COMMUNE D'ARBUSIGNY

PLAN LOCAL D'URBANISME
Préfecture de la Haute-Savoie
SGCD / Pôle accueil courrier

3
MODIFICATION N°1 DU DOSSIER DE PLU

RAPPORT DE PRESENTATION

SCHEMA DE PRINCIPE GENERAL

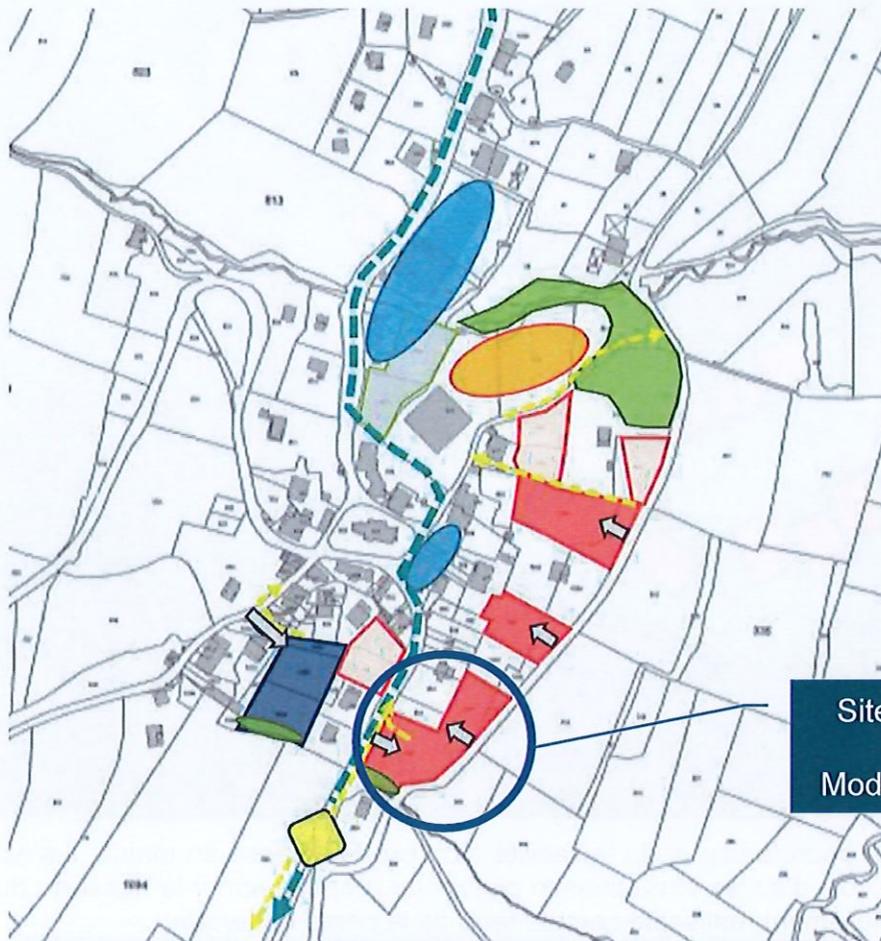
Le schéma de principe général ci-dessous expose les 3 sites concernés par l'OAP n°2 ainsi que les grands principes d'accès à chacun d'eux, illustrés par les flèches grisées.

Pour le site repéré par le cercle bleu et objet de la présente modification du PLU, il est clair que le schéma de principe général permet un double accès et est donc cohérent avec les dispositions qui suivent.

Dans le détail de l'OAP du PLU approuvé, les deux accès étaient bien mentionnés et le schéma montrait déjà deux voies d'accès à la partie haute ainsi qu'à la partie basse du tènement : cf. zoom ci-dessous.

Néanmoins lors de l'étude approfondie de la faisabilité d'un projet adressé en mairie, il s'est avéré qu'une partie de la voie d'accès et du chemin piétonnier proposée pour la desserte du bas du tènement était difficilement réalisable compte tenu de la pente du terrain.

A ce titre, la commune a donc engagé une modification de son PLU afin de faire évoluer les principes d'accès véhicules et piétons au premier site concerné par l'OAP n°2 de son PLU, en mentionnant dès lors un accès à un sous-secteur A et un accès à un sous-secteur B.

Les schémas ci-dessous montrent l'évolution des principes d'accès aux deux parties du tènement, avec le retrait de la portion de voirie et de chemin piétonnier difficilement réalisable compte tenu des contraintes topographiques.

De la même manière, les flèches grises d'accès aux sous-secteurs A et B restent des PRINCIPES d'ACCES qui pourront être décalés dans les futurs projets de quelques mètres en amont ou en aval afin de permettre une meilleure intégration des futures constructions.

Concernant les dispositions écrites de l'OAP, ces dernières ne sont pas à modifier car elles restent cohérentes avec l'évolution du schéma. Seuls les sous-secteurs A et B introduits seront mentionnés.

**DENSIFICATION DU CENTRE BOURG
SECTEURS D'HABITAT INTERMEDIAIRE**

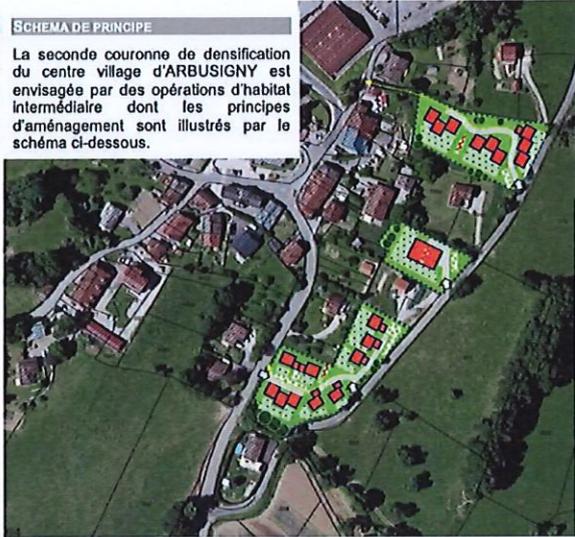
L'OAP N°2 du document d'urbanisme, ci-après :

Sera remplacée par l'OAP N° 2 du document d'urbanisme modifié, ci-après

Les dispositions écrites ne changent pas à l'exception de la mention des deux sous-secteurs A et B.

Les trois secteurs d'urbanisation nouvelle sont aménageables indépendamment les uns des autres. Concernant le premier secteur, les sous-secteurs A et B sont également aménageables indépendamment l'un de l'autre et sans ordre de priorité. Néanmoins, chaque secteur ou sous-secteur devra respecter les grandes orientations du schéma de principe ci-avant et les conditions d'ouverture à l'urbanisation mentionnées dans les chapitres ci-dessous.
